# KOMINIARSKA SPÓŁDZIELNIA PRACY "ŚW. FLORIAN"

Opinia Nr 009049

z wyników przeprowadzonych oględzin - ekspertyzy urządzeń grzewczo-kominowych

46A/2 w Wąbrzychu

Opis 09049-

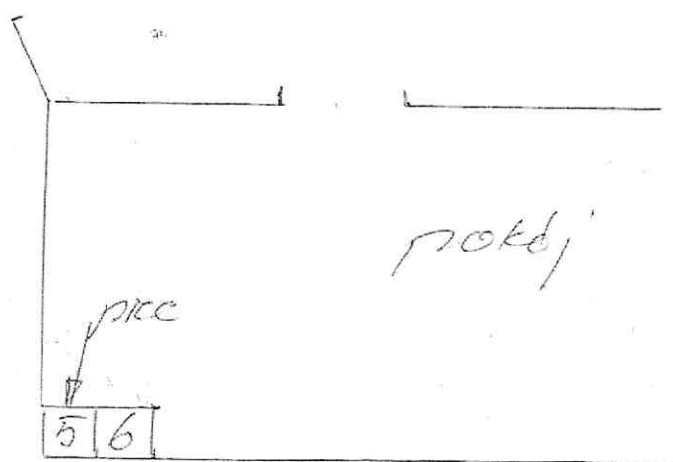
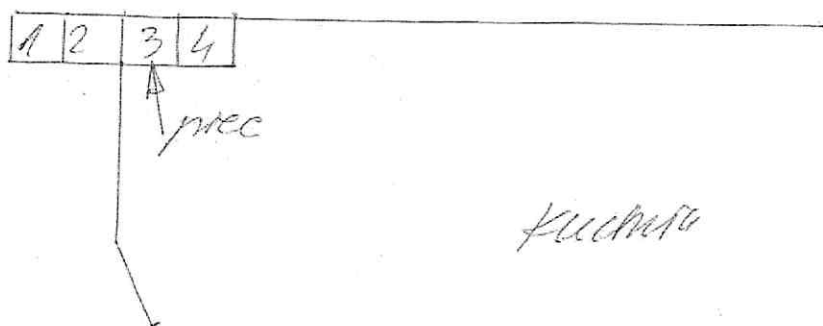
Pieć grzewcza w kuchni może być podłączona do menuetu nr 3

Pieć grzewcza w łazience może być podłączona do menuetu nr 5

Należy zapewnić dopływ powietrza z zewnątrz.

Alternatywnie: kocioł grzewczy podłączyć do zewnętrznego układu powietrze-sprężonego zgodne z wymogami producenta i projektem.
